INSTITUTO NACIONAL DE VÍAS **PROCESO MISIONAL EJECUCIÓN DE PROYECTOS DE INFRAESTRUCTURA DE TRANSPORTE** **MANUAL DE INTERVENTORÍA OBRA PÚBLICA** **LISTA DE CHEQUEO INFORME MENSUAL DE INTERVENTORÍA**	CÓDIGO	MEPI-MN1-IN-15-FR-1
		VERSIÓN	1
		PÁGINA

Contrato de Obra No. 2022-05-27-001 **Contratista:** CONSTRUCCIONES E INVERSIONES CEMAC

MEJORAMIENTO DE VIAS RURALES EN EL MUNICIPIO DE REMOLINO DEPARTAMENTO DE MAGDALENA DEL PROGRAMA COLOMBIA RURAL NACIONAL.

INFORME MENSUAL No. 8 **MES O PERIODO:** JUNIO DEL 2023

Imagen 6-6 Estructura de pavimento planteada para ambos sectores. Fuente, Autor

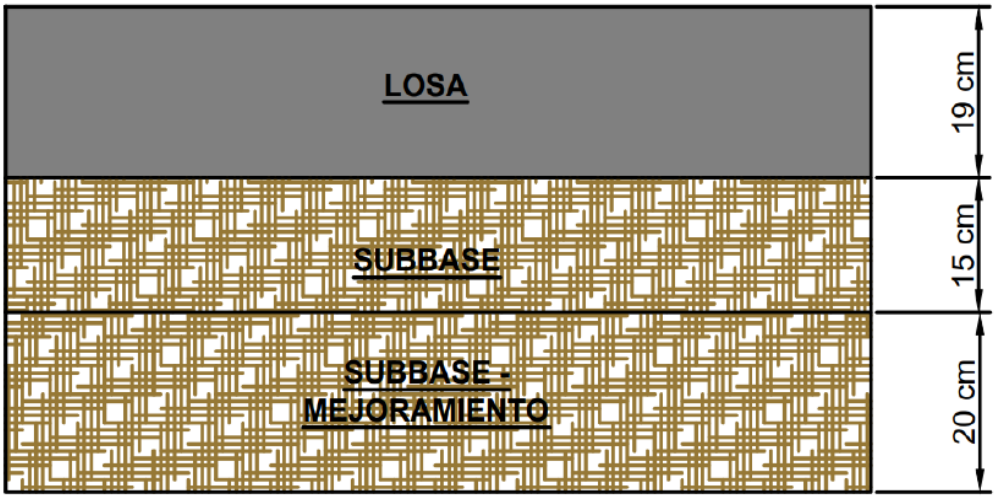
Comentario: Así mismo se solicita se corrija el espesor de la losa en la imagen 6-6, ya que el espesor de lo losa obtenido bajo la metodología Cartilla De Obras Menores de Drenaje y Estructuras Viales Programa Colombia Rural es de 20 cm y no se 19 cm como aparece en la imagen 6-6.

Se da la NO objeción a la estructura de pavimento obtenida bajo la metodología Cartilla De Obras Menores de Drenaje y Estructuras Viales Programa Colombia Rural, la cual arrojo un espesor de losa de 20 cm + 15 cm de subbase granular, (presentado el 12 de mayo de 2023), para el proyecto Contrato MP-LP-004-2022, cuyo objeto corresponde a "Mejoramiento en la vía Garrapata - Flores de María en el Municipio de Pivijay Departamento de Magdalena del Programa Colombia Rural – Nacional", en el sector vial del corredor Garrapata – Flores de María.
